## 東京港第9次改訂港湾計画（中間報告）からの変更点 新旧対応表（案）

[ 変更理由 ( P22:外内貿コンテナ埠頭計画 ) ]

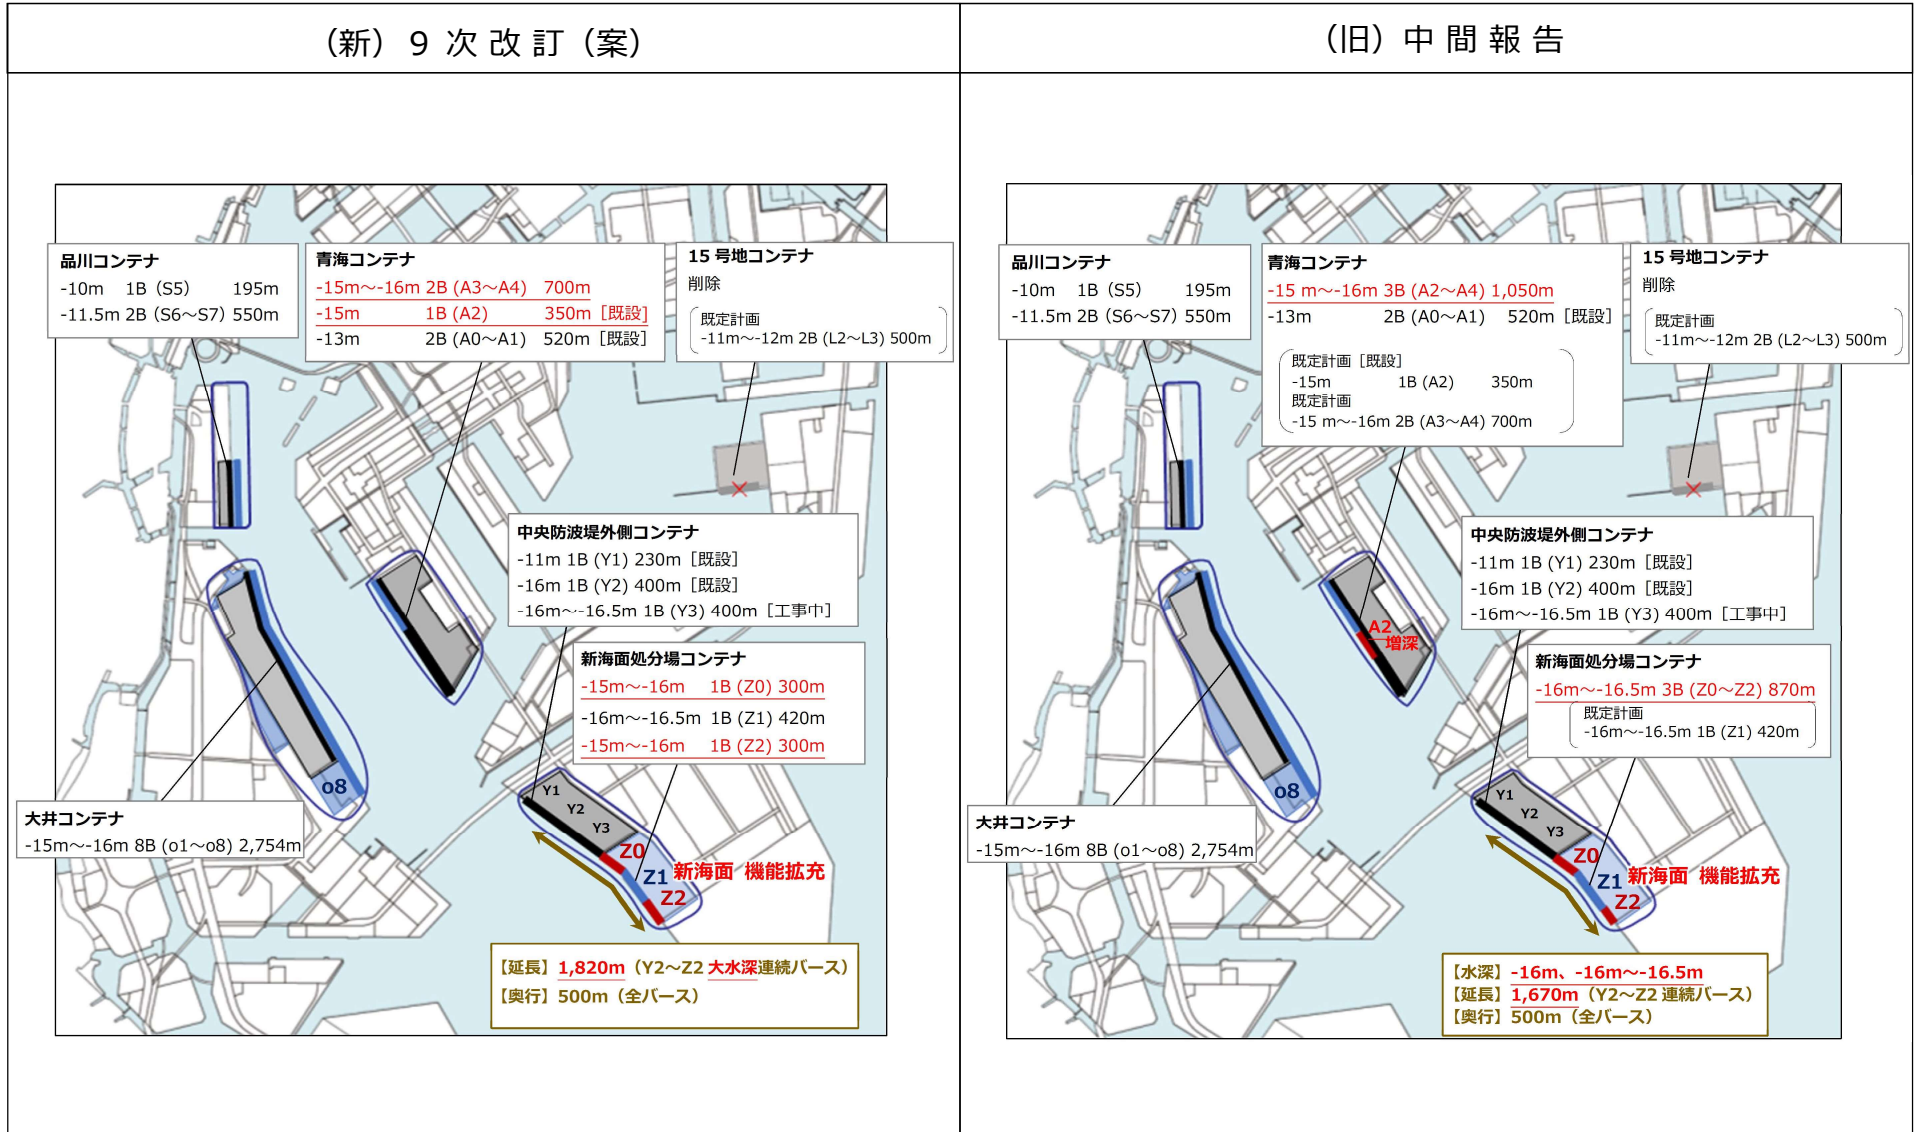
| No. | 本文頁                    | (新) 9次改訂 (案)   | (旧) 中間報告   | 変更の理由  |
|-----|------------------------|--|--|--|
| 4   | P21<br>及び<br>概要版<br>P4 | <p>[計画の内容]</p> <ul style="list-style-type: none"> <li>○ <b>新海面処分場コンテナ埠頭の機能拡充</b><br/> <ul style="list-style-type: none"> <li>・Z0、Z2 (<b>水深-15m~-16m、延長 600m</b>) 【今回計画】<br/>               (※Z0:300m、Z2:300m)</li> <li>・Z1 (水深-16m~-16.5m、延長 420m) 【既定計画】</li> </ul> </li> <li>・新規埠頭計画に伴い、既定計画である<br/>           15号地コンテナ埠頭計画を削除 【今回計画】</li> <li>○ <u>青海コンテナ埠頭の機能拡充</u><br/> <ul style="list-style-type: none"> <li>・<u>岸壁増深 (A3~A4)</u> 【既定計画】</li> </ul> </li> <li>○ 大井コンテナ埠頭の機能拡充<br/> <ul style="list-style-type: none"> <li>・岸壁増深・拡張 (o8等) 【既定計画】</li> </ul> </li> <li>○ 品川コンテナ埠頭の機能拡充<br/> <ul style="list-style-type: none"> <li>・岸壁増深・拡張 【既定計画】</li> </ul> </li> </ul> | <p>[計画の内容]</p> <ul style="list-style-type: none"> <li>○ <b>新海面処分場コンテナ埠頭の機能拡充</b><br/> <ul style="list-style-type: none"> <li>・Z0、Z2 (<b>水深-16m~-16.5m、延長 450m</b>) 【今回計画】<br/>               (※Z0:300m、Z2:150m)</li> <li>・Z1 (水深-16m~-16.5m、延長 420m) 【既定計画】</li> </ul> </li> <li>・新規埠頭計画に伴い、既定計画である<br/>           15号地コンテナ埠頭計画を削除 【今回計画】</li> <li>○ <u>青海コンテナ埠頭の一部増深</u><br/> <ul style="list-style-type: none"> <li>・<u>A2 (水深-15m、延長 350m) の水深を-15m~-16mに増深</u> 【今回計画】</li> </ul> </li> <li>○ 大井コンテナ埠頭の機能拡充<br/> <ul style="list-style-type: none"> <li>・岸壁増深・拡張 (o8等) 【既定計画】</li> </ul> </li> <li>○ 品川コンテナ埠頭の機能拡充<br/> <ul style="list-style-type: none"> <li>・岸壁増深・拡張 【既定計画】</li> </ul> </li> </ul> | <p>新海面 Z0、Z2 については、主として東南アジア航路における貨物需要の増大への対応を図ることとし、同航路の大型船に対応した水深・延長とするため、Z2 の延長を 300m に延伸する。</p> <p>青海 A2 については、現在の機能を維持する。</p> |
| 5   | P22<br>及び<br>概要版<br>P4 | 別紙のとおり   |  |  |

※ 概要版P4の外貿コンテナ埠頭計画図も同様に変更する

[ 変更理由 ( P38 : 水域施設計画 ) ]

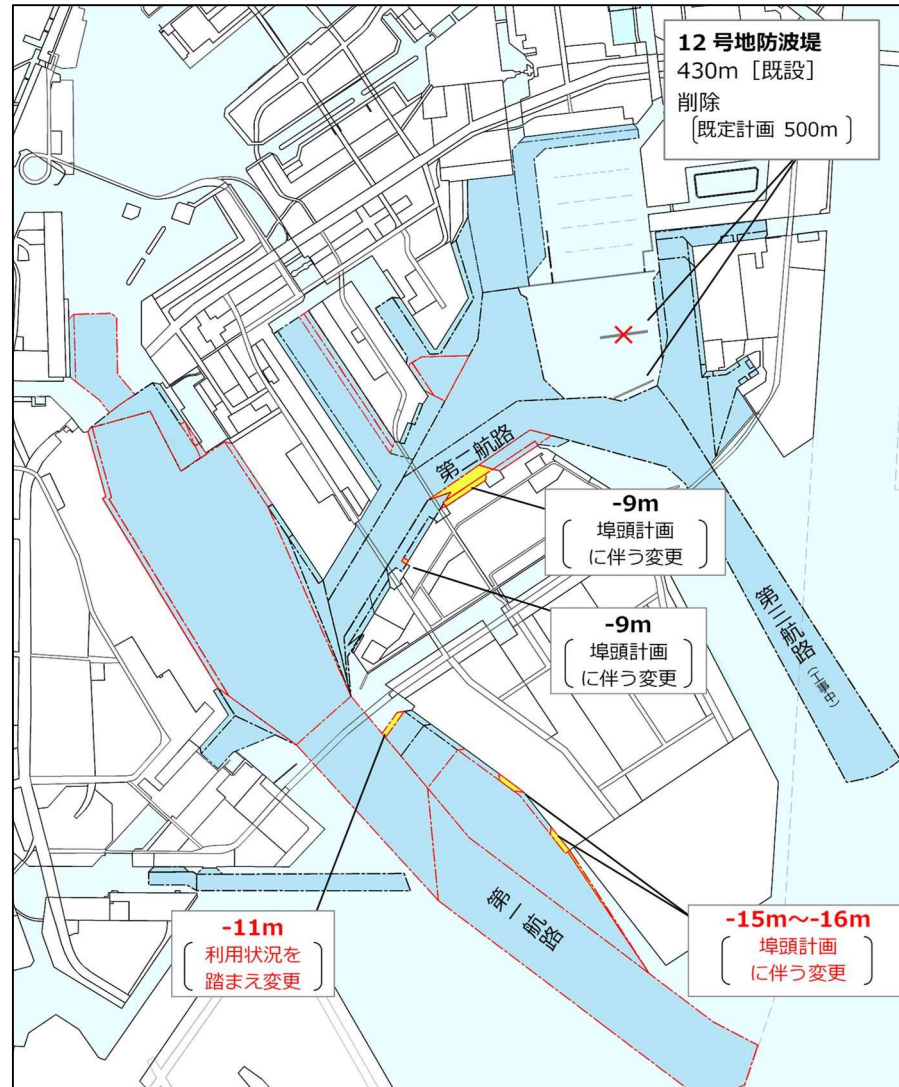
| No. | 本文頁                    | (新) 9次改訂 (案)   | (旧) 中間報告   | 変更の理由  |
|-----|------------------------|--|--|--|
| 6   | P38                    | 別紙のとおり   |  | 埠頭計画の変更等に伴い、水域施設計画を変更する。   |
